**Pregão de número 90008/2005 UASG 925129**

Venho por meio deste, solicitar **Pedido de Esclarecimento a respeito do Pregão Eletrônico nº 90008/2025, da cidade de São Luís/MA.**

Cujo objeto solicitado é: **Aquisição de Rádios Comunicadores.**

**Pregão Eletrônico N° 90008/2025** (Lei 14.133/2021)

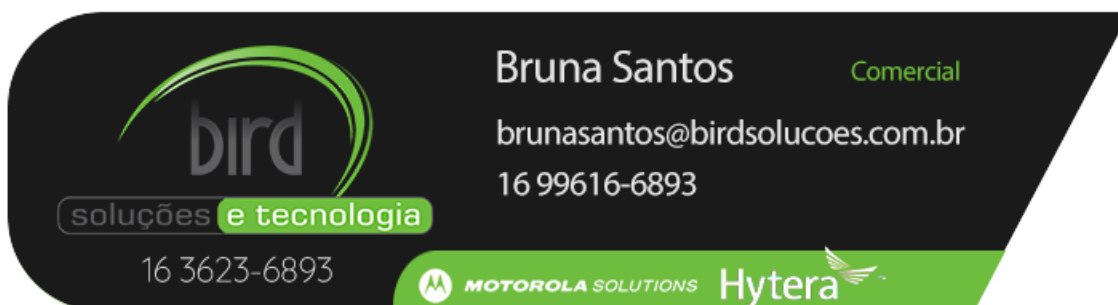
1º O Rádio Comunicador, possui Display ?

2º O rádio Comunicador, possui Bluetooth ?

3º O Rádio Comunicador, possui qual frequência, VHF ou UHF ?

Resposta: Possui display de 2.4" (320px x 240px). QVGA display, with up to 10 lines of text.

Resposta: Possui Bluetooth na versão 5.2 e range Class 2, 33 ft (10 m).

Resposta: O Rádio pode trabalhar nas frequências VHF e UHF.
